Znak sprawy **ZP/PN/2020/48-sprzet IV**

dotyczy: pytań wniesionych do prowadzonego postępowania o udzielenie zamówienia publicznego na zakup, dostawę wraz z rozładunkiem i montażem sprzętu medycznego dla potrzeb Specjalistycznego Centrum Medycznego im. św. Jana Pawła II S.A.

Zamawiający, Specjalistyczne Centrum Medyczne im. św. Jana Pawła II S.A., ul. Jana Pawła II nr 2, 57-320 Polanica-Zdrój informuje, że do postępowania o udzielenie zamówienia publicznego, prowadzonego w trybie przetargu nieograniczonego, oznaczonego **ZP/PN/2020/48-sprzet IV** zostały wniesione następujące zapytania:

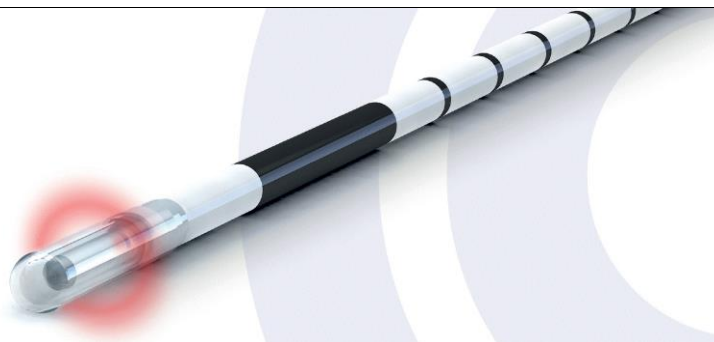
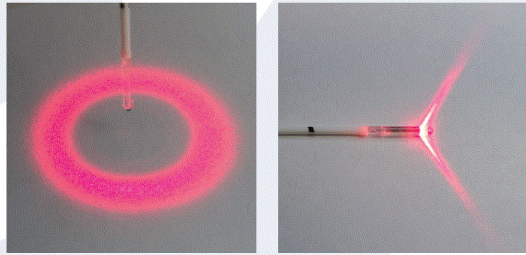
63.	4		Czy Zamawiający dopuści laser o wymiarach 40x38,5x20 cm i wadze 12,9 kg?	Zamawiający podtrzymuje zapisy SIWZ.
64.	4		Ze względu na możliwość zaoferowania produktu najwyższej jakości od europejskiego producenta, zwracamy się do Zamawiającego o dopuszczenie w postępowaniu: lasera diodowego o długości fali 1318nm oraz mocy 0-150W i parametrach przedstawionych poniżej w tabeli. LASER ten dedykowany jest zabiegom usuwania żylaków Zdecydowaną przewagą naszego rozwiązania jest opatentowana długość fali 1318nm, dzięki której możliwe jest osiągnięcie najlepszej HEMOSTAZY przy jednocześnie odpowiedniej GŁĘBOKOŚCI PENETRACJI - CIĘCIA tkanki. Oferowany laser umożliwia precyzyjną resekcję tkanek oraz jednoczesną koagulację, bez naruszania	Zamawiający podtrzymuje zapisy SIWZ.

prawidłowych właściwości hemostatycznych i przy minimalnym zwęgleniu. Poza tym długość fali 1318nm jest stworzona stricte do zabiegów medycznych. Długość wiązki lasera powinna być tak dobrana, aby zrównoważyć absorpcję i rozpraszanie na wodzie. Absorpcja gwarantuje właściwości tnące lasera, a rozpraszanie głębokość penetracji.

Jeśli zdecydowanie przeważa proces absorpcji (co ma miejsce w przypadku lasera >2010 nm, wówczas mamy do czynienia z laserem tnącym. Dzięki wysokiej absorpcji, dostarczona energia natychmiast waporyzuje tkankę i znacząco redukuje głębokość penetracji. W rezultacie koagulacja niemalże zanika. Jeśli natomiast przeważa proces rozpraszania (laser diodowy 940-980 nm), głębokość penetracji staje się zbyt duża. Wówczas dostarczona energia rozchodzi się w dużej objętości tkanki, skutkując redukcją zarówno właściwości tnących jak i koagulujących Rysunek, który przedstawia stosunek absorpcji do penetracji tkanki.

Długość fali 1318nm w oferowanym laserze umożliwia optymalny efekt absorpcji i koagulacji, a zatem cięcia i koagulacji. Gwarantuje większe bezpieczeństwo, zmniejsza ilość powikłań wśród i pooperacyjnym, a także dużą skuteczność, przy minimalnym krwawieniu podczas zabiegu.
